ZP.271.15.2022

## **WYJAŚNIENIA TREŚCI SPECYFIKACJI WARUNKÓW ZAMÓWIENIA**

Działając na podstawie **art. 284 ust. 2 i 6** ustawy z dnia 11 września 2019 r. Prawo zamówień publicznych (t. j. Dz. U. z 2022 r. poz. 1710 ze zm.), zwanej dalej „PZP”, w postępowaniu o udzielenie zamówienia publicznego pn.: **Przebudowa drogi gminnej od m. Ojerzyce do m. Szczaniec**, Zamawiający – **Gmina Szczaniec** – przekazuje treść pytań wraz z odpowiedziami, z uwagi, iż zwrócono się z wnioskiem o wyjaśnienie treści Specyfikacji Warunków Zamówienia (dalej „SWZ”).

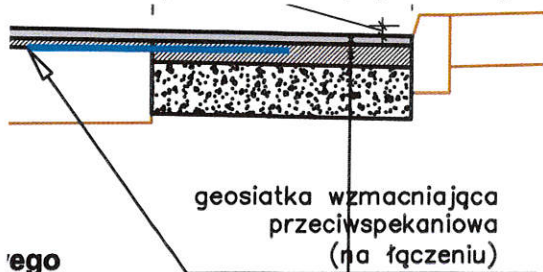
Zgodnie z dokumentacją projektową (Dokumentacja Techniczna) na połączeniu wzmocnienia istniejącej nawierzchni z poszerzeniem zaprojektowano geosiatkę wzmacniającą przeciwspekaniową:

Ze względu na różną grubość warstwy podbudowy na poszerzeniu (8cm) i warstwy wyrównawczej na wzmocnieniu (od 4cm do 8cm) ułożenie geosiatki na poziomie istniejącej nawierzchni z brukowca jest niemożliwe, gdyż nie ma możliwości ułożenia siatki w połowie grubości warstwy podbudowy tak jak narysowano to w przekroju normalnym (fragment powyżej).

Prosimy o wskazanie prawidłowego rozwiązania w zakresie ułożenia geosiatki wzmacniającej.

Zamawiający informuje, iż geosiatkę wzmacniającą należy ułożyć miejscowo na poziomie istniejącej nawierzchni z brukowca. Wówczas warstwa wyrównawczą posiadać będzie grubość 8cm.

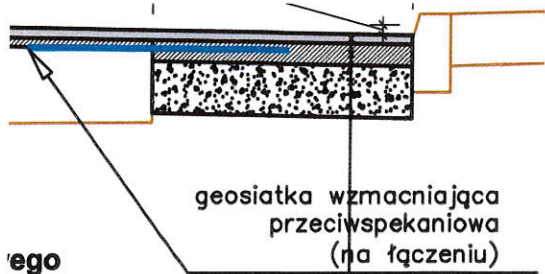
Zgodnie z dokumentacją projektową (Dokumentacja Techniczna) na połączeniu wzmocnienia istniejącej nawierzchni z poszerzeniem zaprojektowano geosiatkę wzmacniającą przeciwspekaniową:

Prosimy o podanie szerokości wzmocnienia geosiatką.

Zamawiający informuje, iż szerokość geosiatki wzmacniającej - 1,0m.

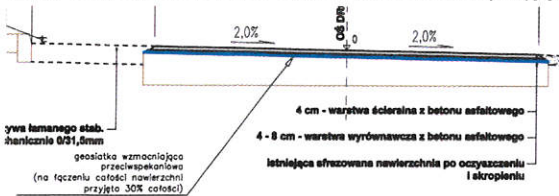
Zgodnie z dokumentacją projektową (Dokumentacja Techniczna) zgodnie z przekrojem normalnym A5 zaprojektowano geosiatkę wzmacniającą przeciwspekaniową. W oznaczeniu tego wzmocnienia zapisano dodatkowo „na łączeniu całości nawierzchni przyjęto 30%”.

Prosimy o szczegółowe określenie zakresów wzmocnienia geosiatką w podaniem odcinków wzmocnienia.

Zamawiający informuje, iż geosiatkę wzmacniającą należy ułożyć miejscowo w obszarze występujących spękań. W trakcie realizacji zadania zostanie określona dokładna lokalizacja miejsc wymagających wzmocnienia. Szacunkową powierzchnię wskazano w dokumentacji i części przedmiarowej.
